工事計画変更認可申請書

(大飯発電所第3号機の工事の計画の変更)

大飯発電所第3号機

工事計画変更認可申請書

第 1 図 組織図

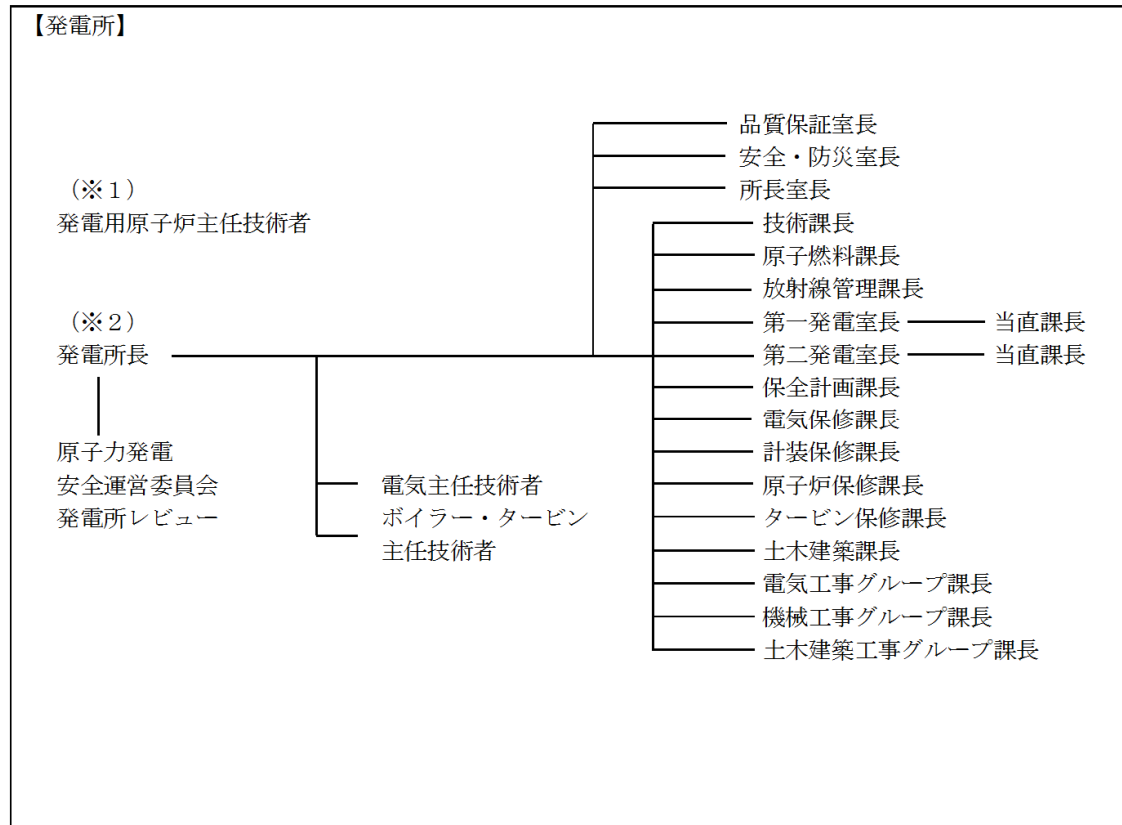
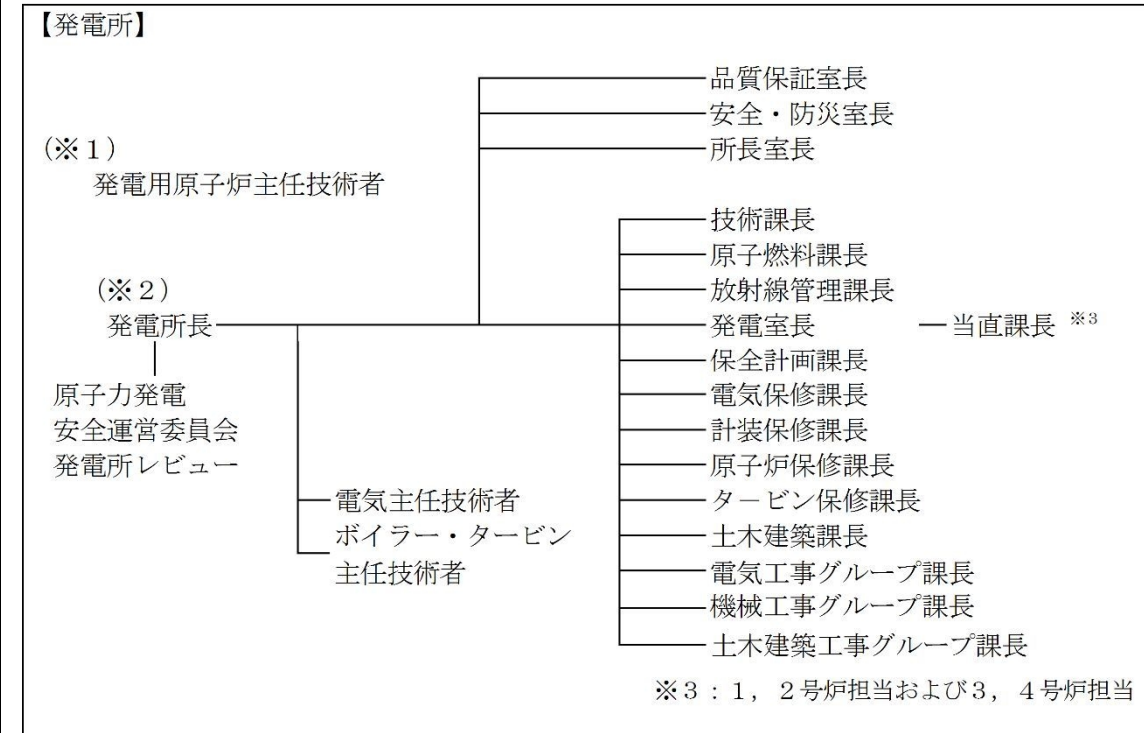
- (1) その他発電用原子炉の附属施設（非常用電源設備）のうち設計及び工事に係る品質管理の方法等に関する事項並びに設計及び工事に係る品質管理の方法等に関する説明書について、令和元年9月3日付け原規規発第1909033号にて認可された大飯発電所の原子炉施設保安規定の変更（第一発電室と第二発電室を発電室に統合）に伴い、組織図及び保安に関する職務を変更する。
- (2) その他発電用原子炉の附属施設（非常用電源設備）のうち設計及び工事に係る品質管理の方法等に関する事項について、記載の適正化を行う（火山影響等発生時の体制の整備について、職務を明確化する）。
